**Avis de la Mission Régionale d'Autorité environnementale  
de Bourgogne-Franche-Comté  
sur le projet de parc photovoltaïque  
sur les communes de Malbouhans et La Nouvelle-lès-Lure (70)**

N° BFC – 2024 - 4203

Figure 3 : Habitats naturels de la zone d'implantation potentielle (extrait de l'étude d'impact)

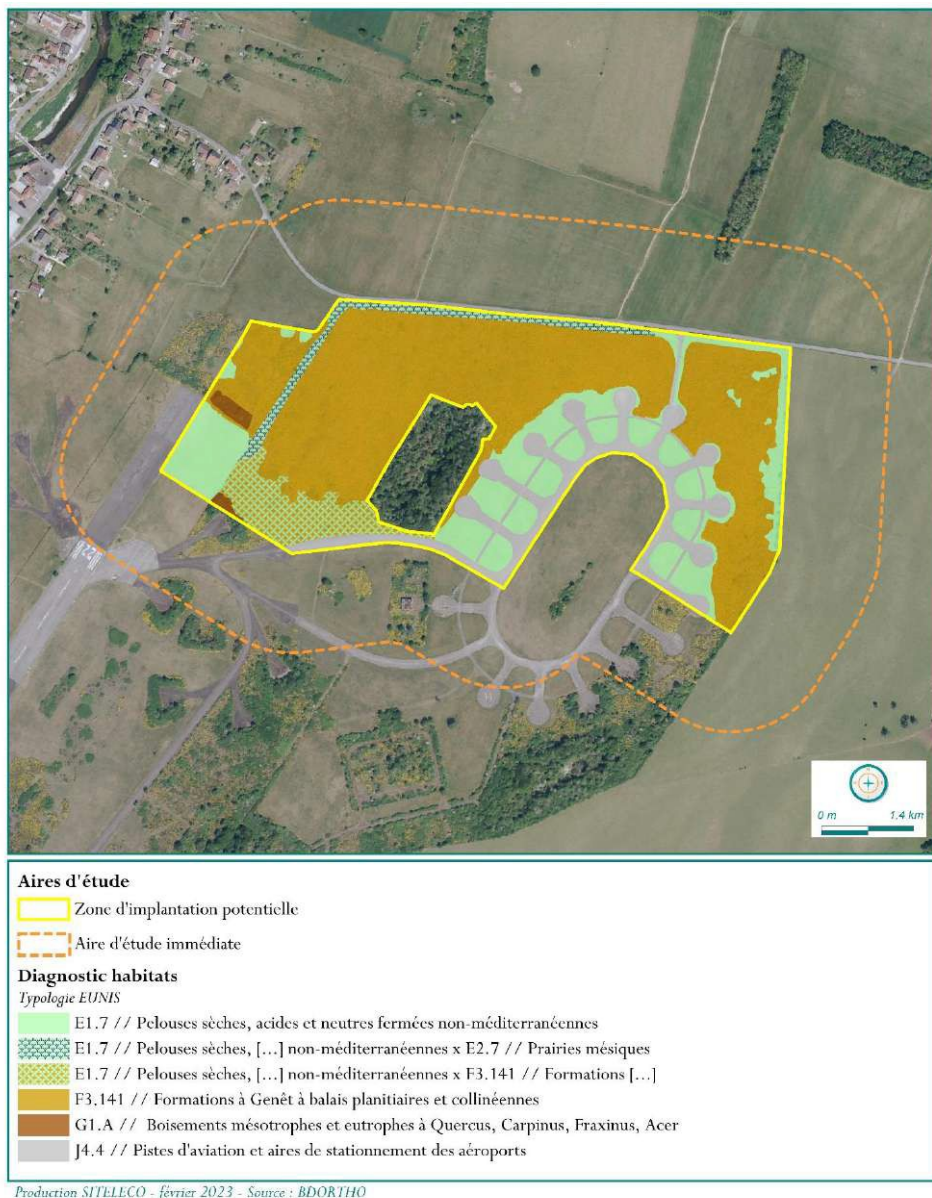
Sur l'ensemble de la zone d'étude, six habitats ont été inventoriés ; ils présentent tous un état de conservation satisfaisant. L'habitat E1.7 « Pelouses sèches, acides et neutres fermées non méditerranéennes » recouvrant plus de 21 % de la ZIP présente un enjeu très fort (Figure 3, Habitat inscrit à l'Annexe I de la directive habitats faune flore). Toutes les déclinaisons de cet habitat (formes dégradées) situées dans la Zip présentent un enjeu modéré. Si les mesures d'évitement prévues par le pétitionnaire permettent d'éviter 98,6 % de l'habitat E1.7., la proportion des formes dégradées de cet habitat impacté par le projet reste forte (destruction directe de 25 % et de 92 % des deux déclinaisons de l'habitat E1.7). Le pétitionnaire s'engage à mettre en place des mesures de réduction favorables à la préservation de l'habitat non évité (MR4 espacement de six mètres entre les panneaux – MR15 gestion écologique des habitats). Le pétitionnaire affirme que les mesures prévues permettraient un gain de fonctionnalité de l'habitat sans préciser ce gain (nombre et type de fonctions gagnées).

**La MRAe recommande d'apporter des précisions quant au gain de fonctionnalité prévu pour les habitats « Pelouses sèches ».**

Les pelouses sèches présentent des conditions abiotiques propices à abriter une grande richesse floristique. Parmi les 147 espèces de flore inventoriées, seul *Oreoselinum nigrum* (Persil des montagnes) présente un enjeu modéré. Le dossier n'est pas assez explicite sur la qualification des niveaux d'enjeux pour les espèces floristiques (Il est indiqué « Pour ces raisons » sans que celles-ci soient clairement évoquées, EI p 145). Si l'on peut penser que le niveau d'enjeu attribué au Persil des montagnes répond à son double statut d'espèce quasi-menacée au niveau régional et d'espèce déterminante de Znieff, l'absence d'un double statut pour les autres espèces répertoriées ne suffit pas à justifier d'un enjeu faible.

**la MRAe recommande de relever le niveau des enjeux pour la flore d'intérêt patrimonial au regard de la rareté régionale de certaines espèces,.**

**Figure 4 : Répartition des plantes hôtes des insectes à enjeux, notamment de l’Azuré du Serpolet (extrait de l’étude d’impact)**

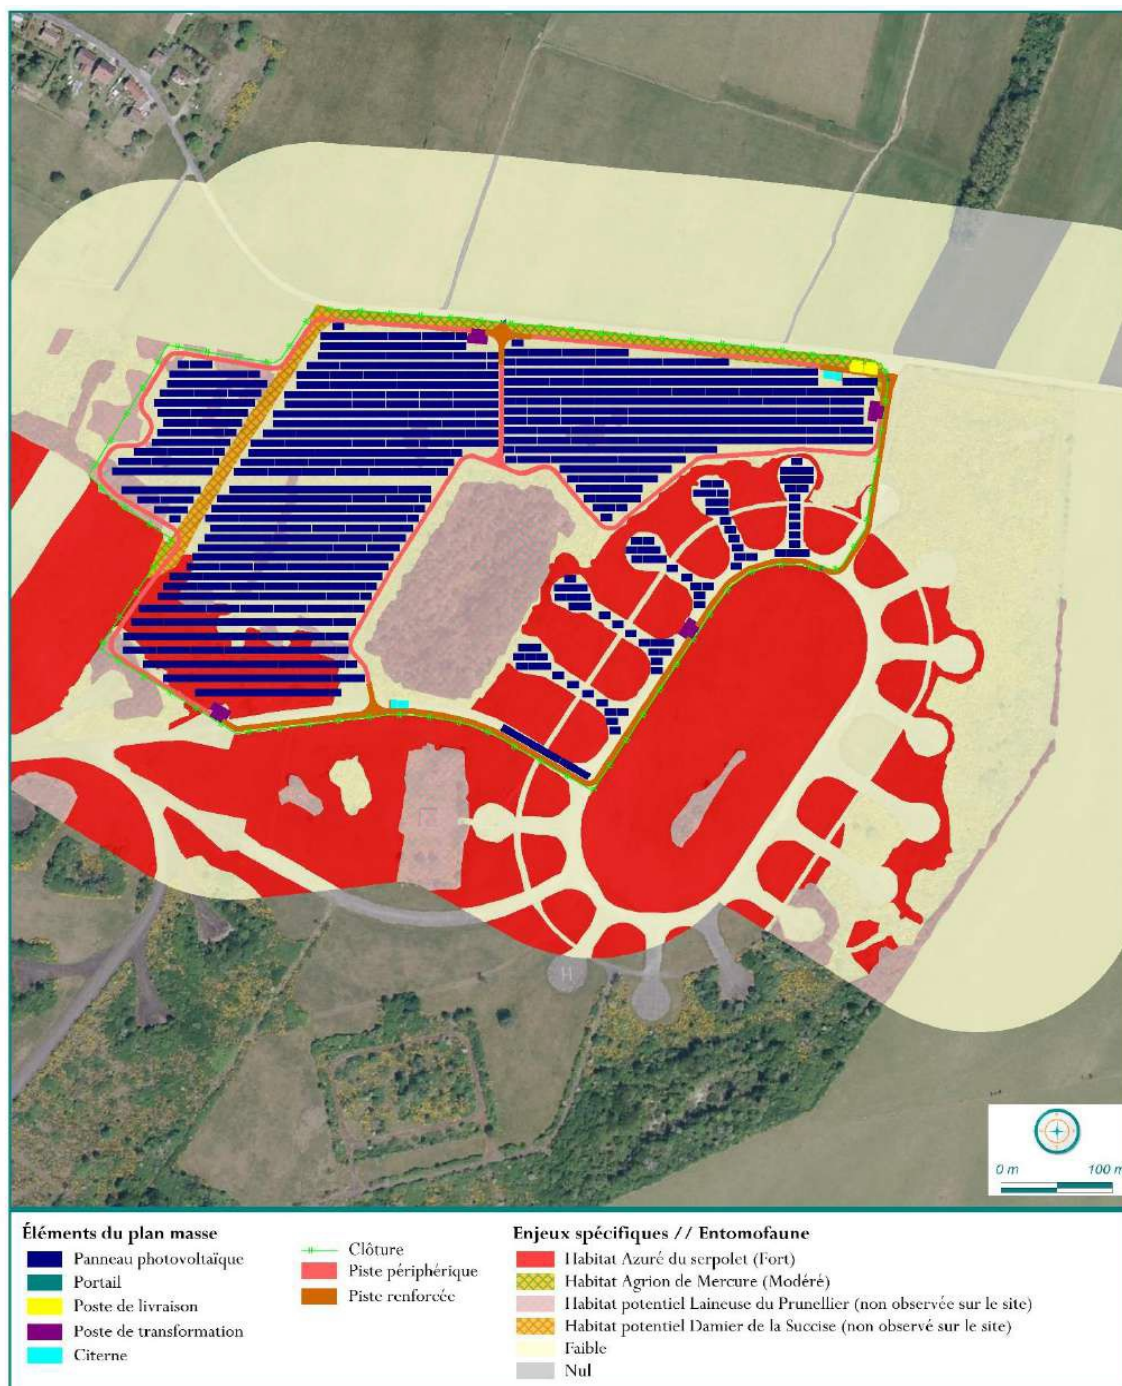
La présence de l'Azuré du Serpolet est très importante sur les parties sud de la Zip (16 individus contactés, EI p 182). En bordure nord de la Zip, des habitats favorables à l'Agrion de Mercure sont localisés. Le site concerné par le projet représente un réservoir de biodiversité à fort intérêt pour ces deux espèces (Figure 4). Un enjeu fort est attribué à l'Azuré du Serpolet en raison du cycle biologique particulier de l'espèce et de sa présence importante sur le site. Un enjeu modéré est attribué à l'Agrion de Mercure. Malgré des mesures d'évitement géographique en amont de la conception du projet (évitement de 98,6 % de l'habitat de l'Azuré du Serpolet), le dossier relève un niveau d'impact brut fort pour l'espèce. Un risque de destruction directe d'individus et de dérangement en période de reproduction perdue pendant la phase travaux. Pour l'Agrion de Mercure, l'impact brut est jugé modéré en phase travaux en raison d'un risque de dérangement.

Une mesure sera particulièrement dédiée à protéger les plantes hôtes de l’Azuré du Serpolet (MR2 « Recherche et balisage des plantes hôtes de l’Azuré du Serpolet », EI p 325). À propos des enjeux
